まとめ資料比較表 [62条 通信連絡を行うために必要な設備]

柏崎刈羽原子力発電所 6/7号炉 (2017.12.20版)	東海第二発電所 (2018.9.18版)	島根原子力発電所 2号炉	備考
--------------------------------	----------------------	--------------	----

まとめ資料比較表 [62条(補足)審査説明資料]

第 62-4-3 図 中央制御室及び中央制御室待避室における無線連絡設備及び衛星電話設備の概要

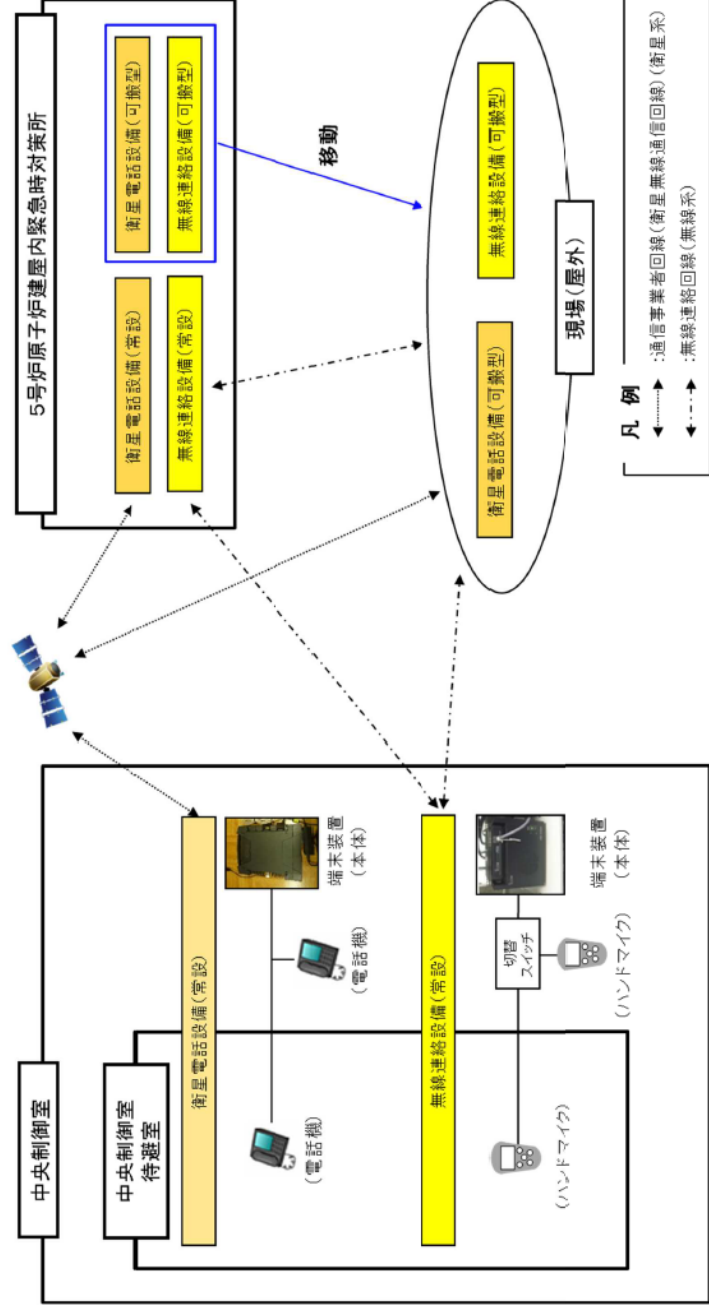
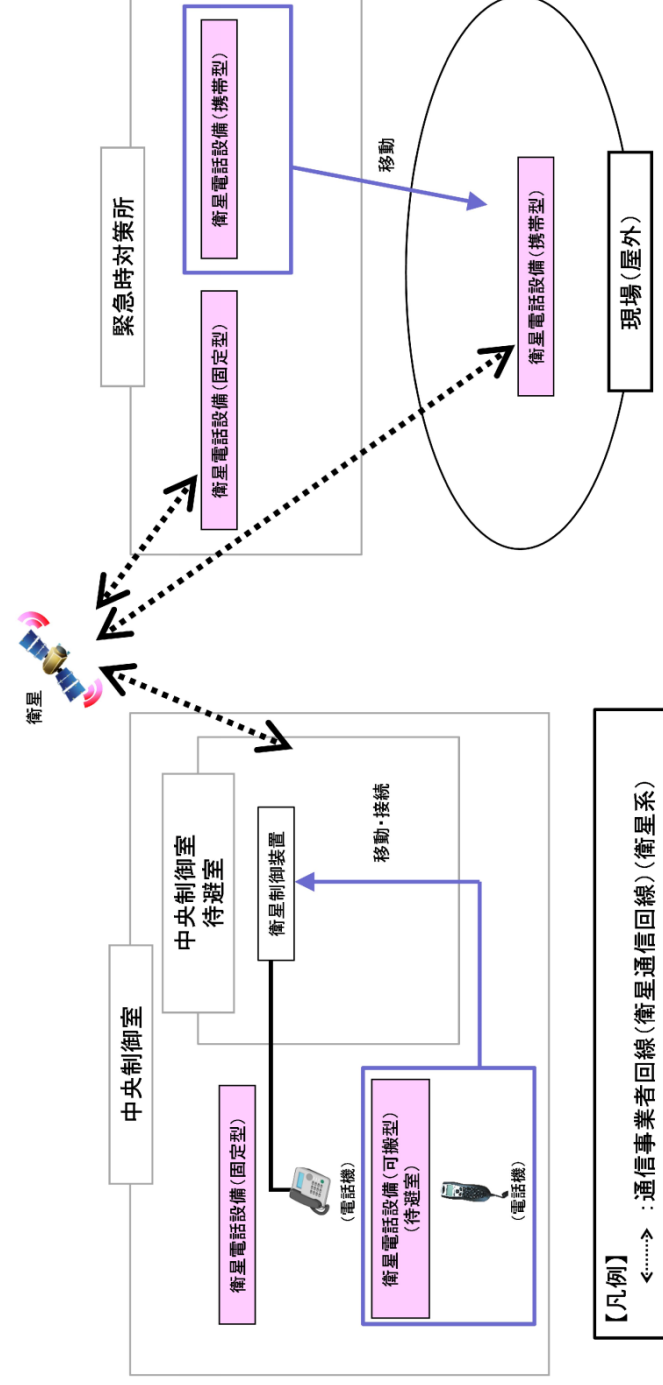
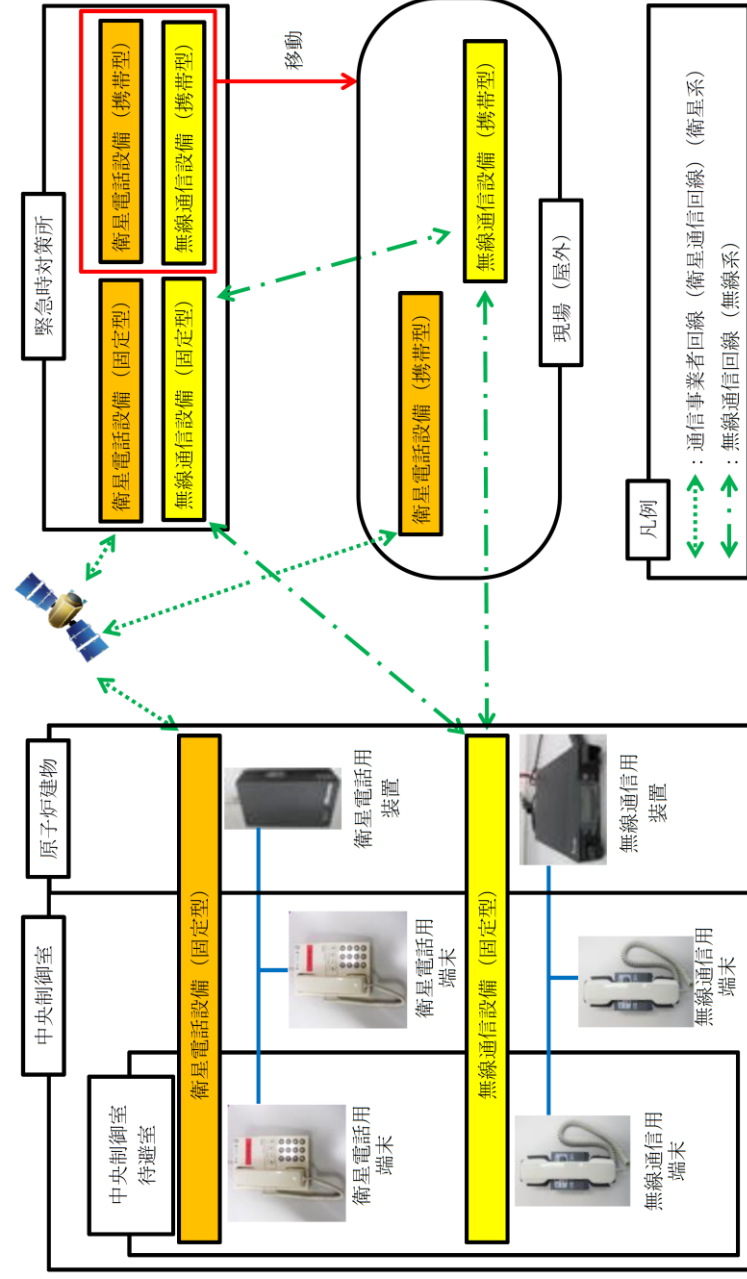
・設備の相違
【東海第二】
⑤の相違

第62-4-5図 通信連絡設備（発電所外〔社内関係各所〕）の概要（その1）

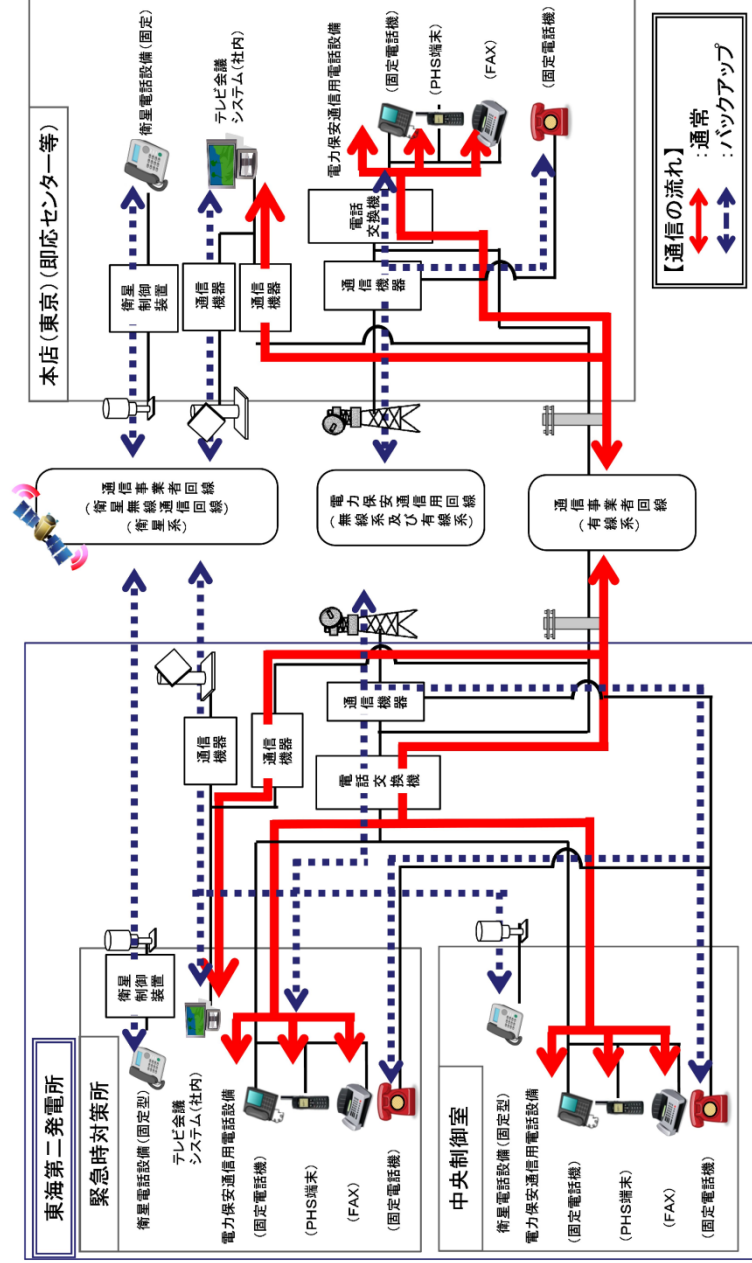
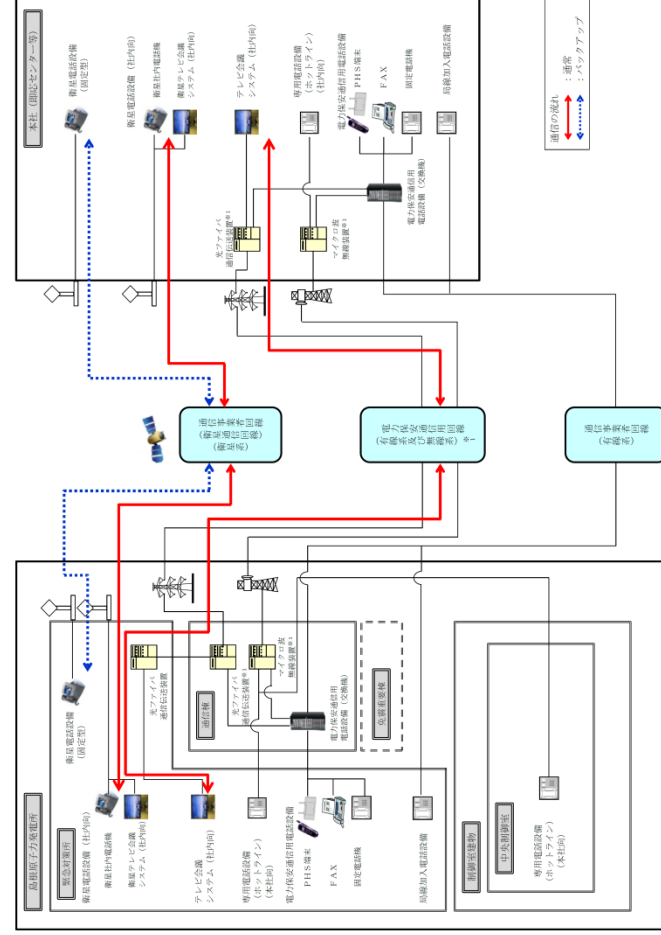
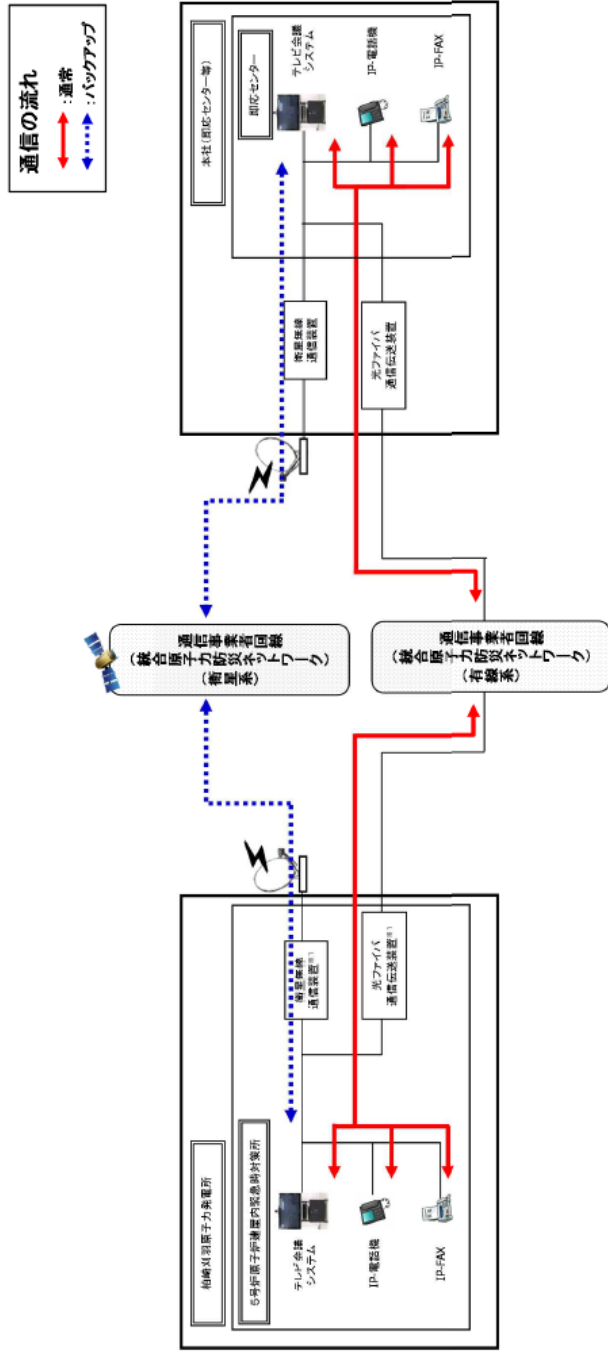
- ・設備の相違
 【柏崎6/7, 東海第二】
 ⑩の相違

第62-4-6図 通信連絡設備(発電所外「社外関係箇所」)の概要(その2)

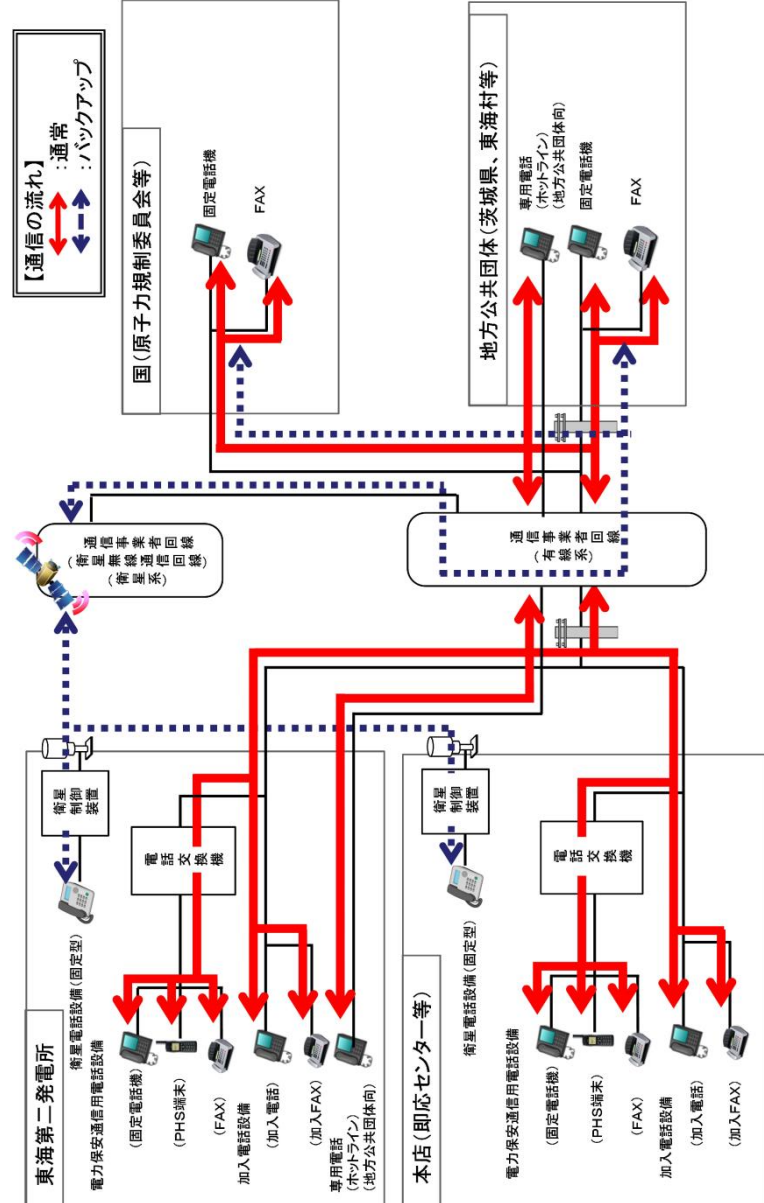
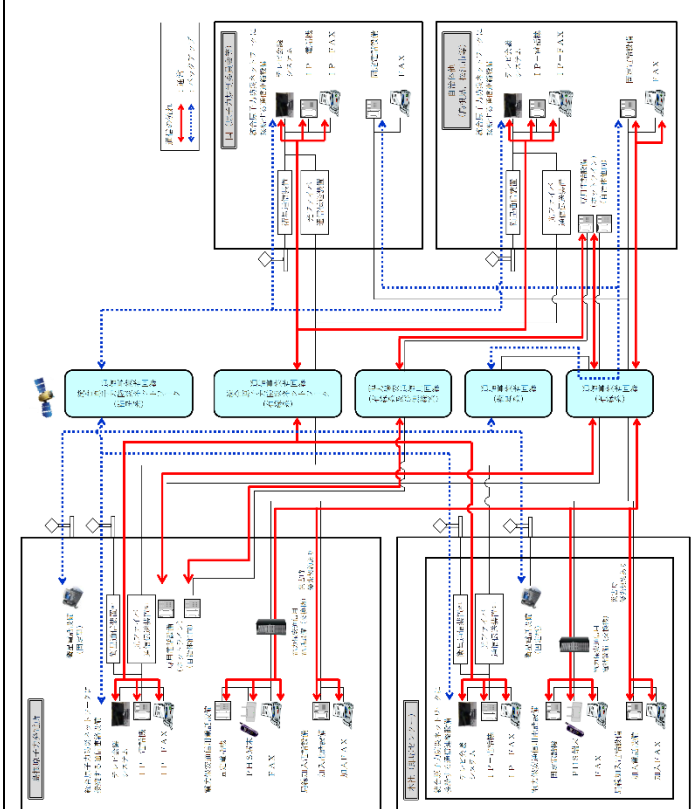
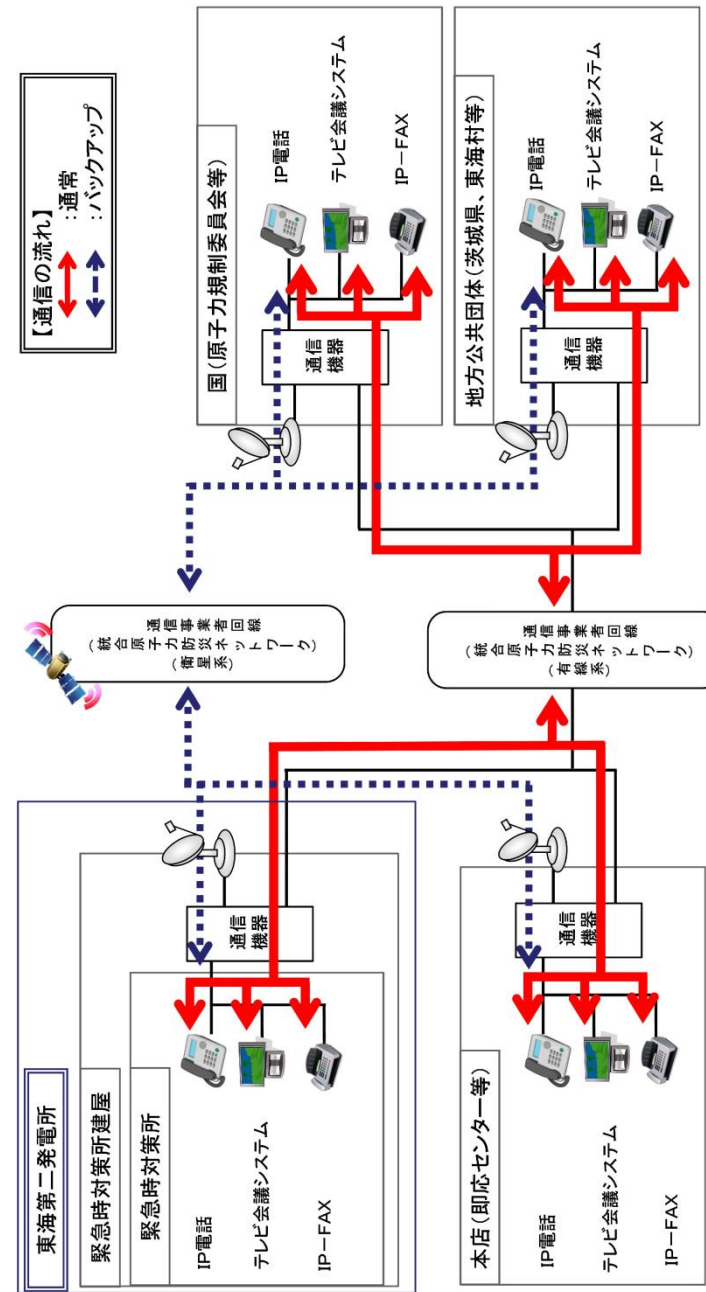
- ・設備の相違
- 【柏崎6/7, 東海第二】
- ⑩の相違

・記載場所の相違
【東海第二】
 島根2号炉は第62-4-6図に記載

図62-6-3 機能ごとに必要な通信連絡設備(発電所内) (3/4)

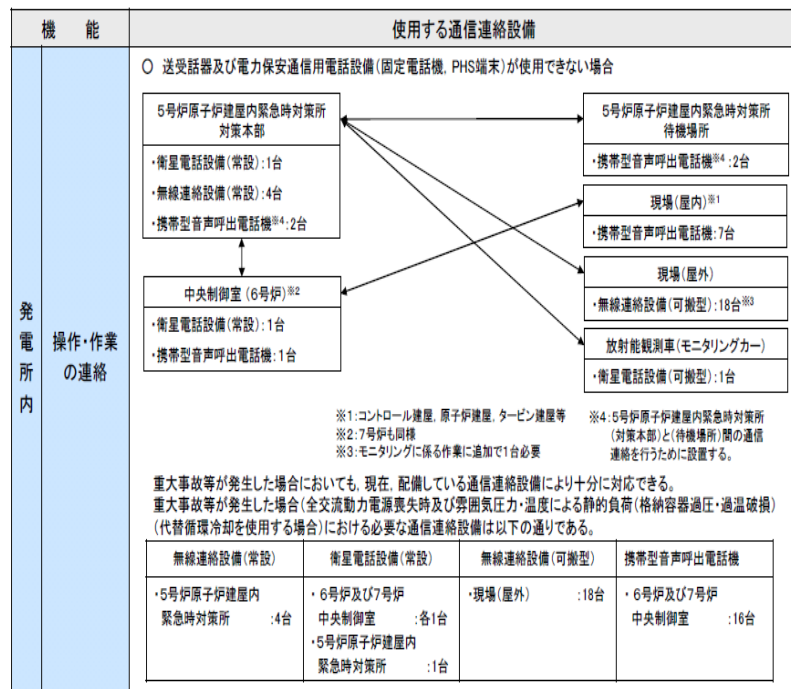
・設備、運用の相違
【柏崎6/7】
 ※2は⑦の相違、⑪の相違
【東海第二】
 ⑪、⑫の相違

図62-6-6 機能ごとに必要な通信連絡設備(発電所外) (2/2)

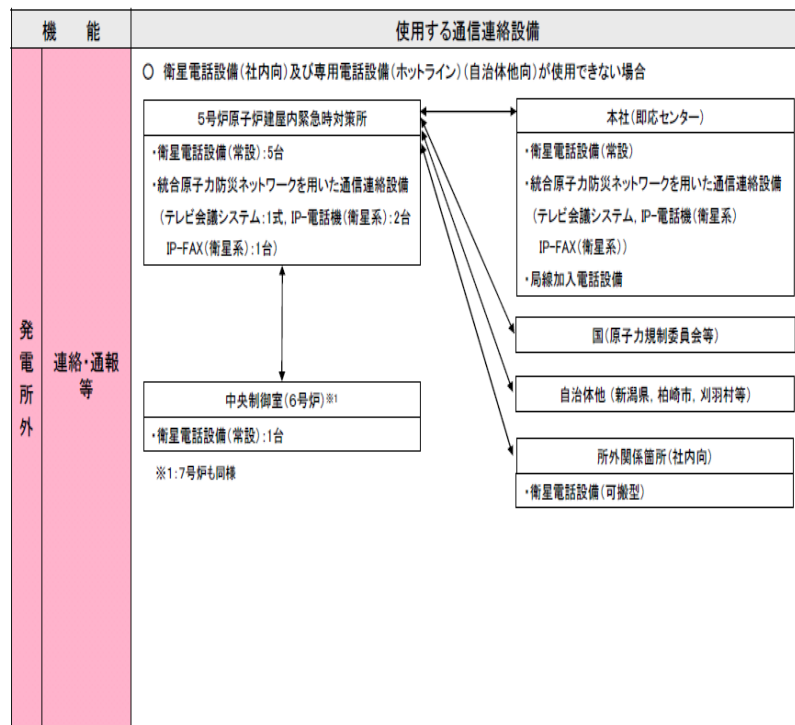
・設備、運用の相違
【柏崎6/7】
 標題の使用する通信連絡設備の相違。⑪、⑫の相違。※1は⑦の相違
【東海第二】
 標題の使用する通信連絡設備の相違。⑪、⑫の相違

第62-6-6図 有線式通信設備を用いた通信連絡の概要

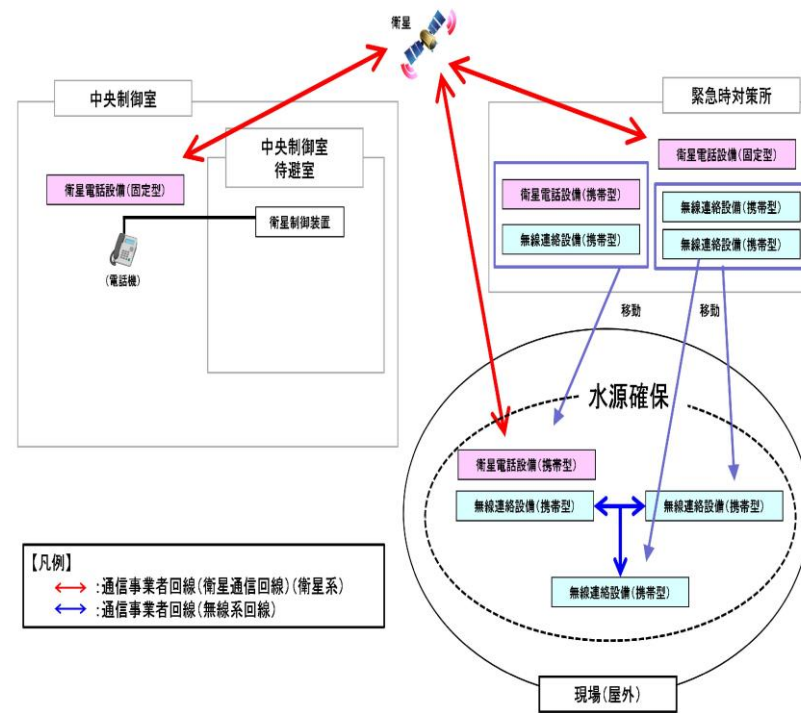
・ 設備、記載内容の相違【柏崎6/7】

有線式通信設備の操作場所毎の数量等を記載した表を追記。第62-6-2表の作業を第62-6-6図に反映

第 62-6-7 図 無線通信設備を用いた通信連絡の概要

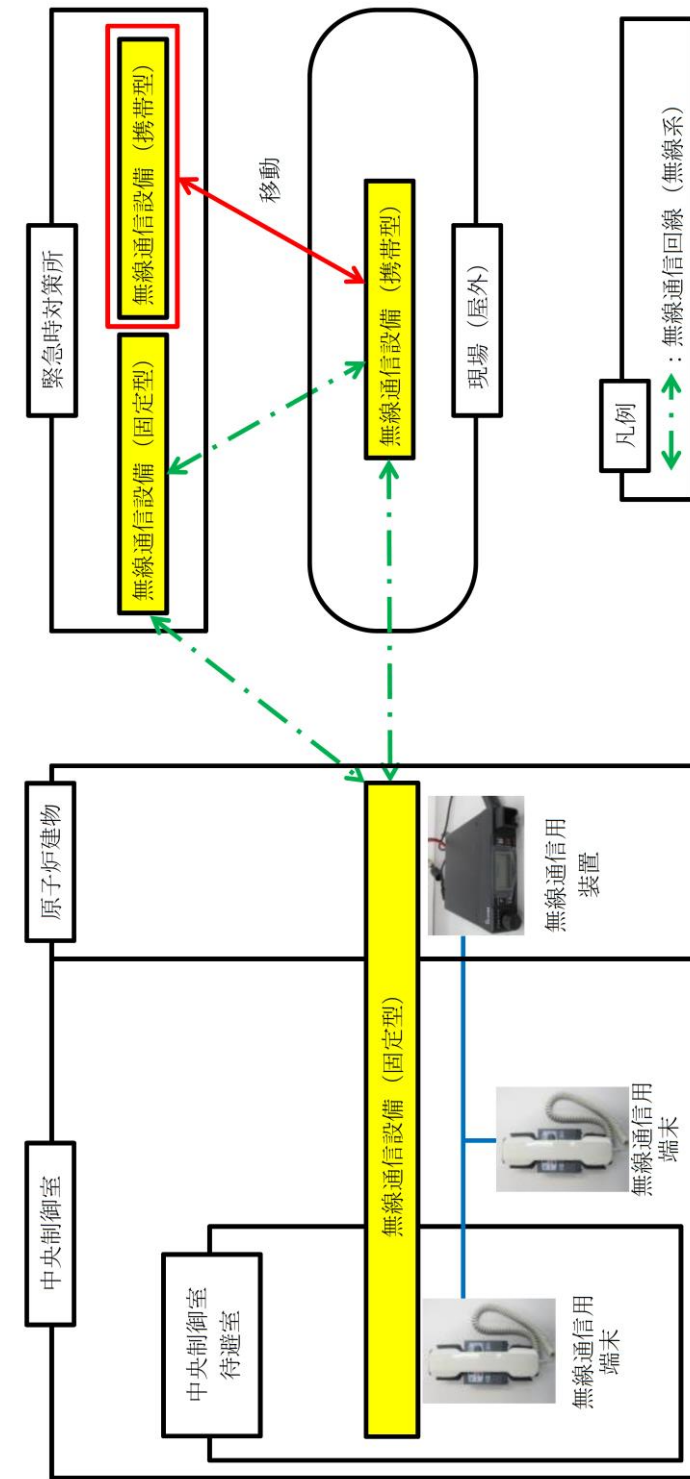
・記載の適正化
 【柏崎 6/7, 東海第二】
 ⑬の相違
